LuK Service Info

Part Nr. 230 0017 11 – 280/280mm TGU6

Model: MB-TRAC

TB1106

Info: New design / Neues Design / Nouvelle conception / Nuevo diseño / Nuovo disegno / Nuovo segno

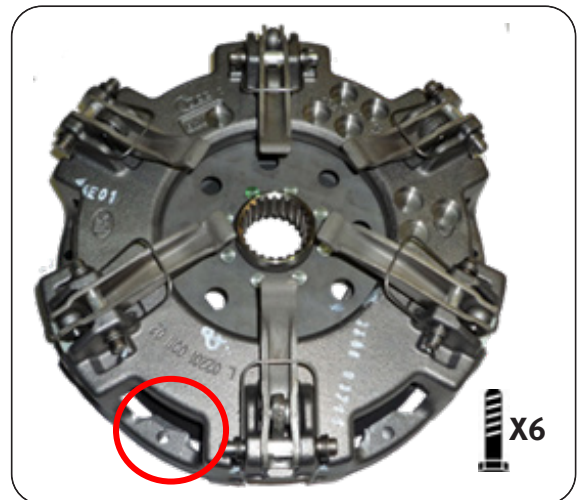
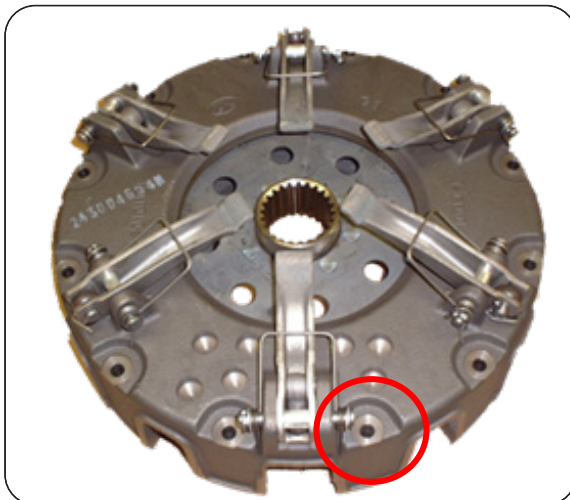
This new design utilises the latest clutch technology, using a vented housing for improved cooling and heat dispersal. Fully interchangeable with existing clutches with no modifications required to vehicle or flywheel. A new fixation bolt set 411 0164 11 6 x M8 x 1.25 x 50mm + Conical washer is supplied with new designs to accommodate the lower housing.
